安徽博泰电子材料有限公司
年产 200 吨高纯三甲基铝纯化设备技术改造项目

安全验收评价报告

(审定稿)

安全隐患整改及报告修改说明

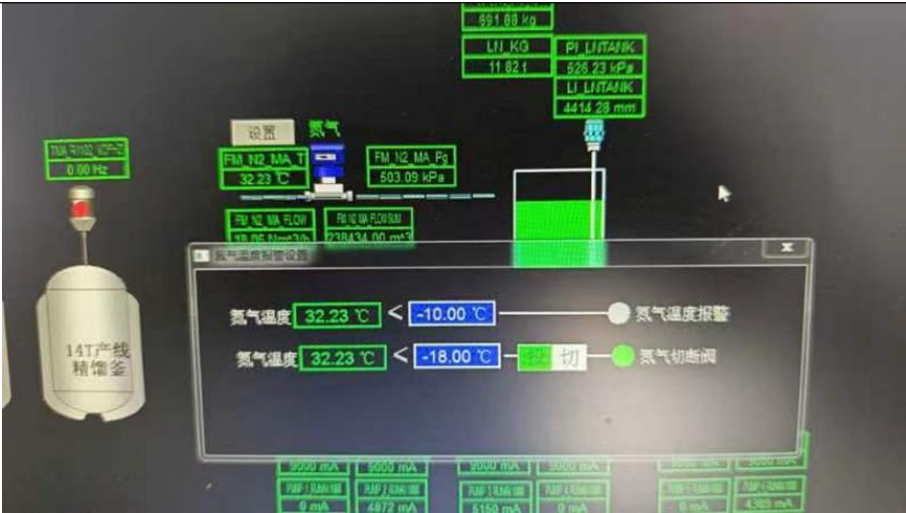
出口无温度 联锁设施。	 The screenshot shows a control room interface with multiple data points. At the top, there are labels for '14T产线精馏釜' (14T production line distillation column) and '氮气' (Nitrogen). The interface displays several numerical values: 'FM N2 MA T' at 32.23 °C, 'FM N2 MA Pa' at 503.09 kPa, and 'PI LITAFK' at 11.821. A central window titled '氮气温度报警设置' (Nitrogen temperature alarm setting) shows two alarm thresholds: '氮气温度 32.23 °C < -10.00 °C' and '氮气温度 32.23 °C < -18.00 °C'. Below these, there are buttons for '氮气温度报警' (Nitrogen temperature alarm) and '氮气切断阀' (Nitrogen cut-off valve).
5	部分流量计 仪表未接 地。	 The photograph shows a blue mass flow meter (质量流量计) installed on a metal pipe. A label on the meter reads '质量流量计(空基基)' and '上海凯江工业设备有限公司'. Below the meter, there is a white label with the text '资产名称：质量流量计' and '入账时间：2023-06-12'. The meter is connected to a metal flange on the pipe.
6		自控阀已单独设置空气过滤减压阀。

4	液氮气化器	液氮气化器氮气出口管道已设温度联锁切断阀，当温度低于-10℃时报警，低于-18℃时联锁动作关闭阀门。
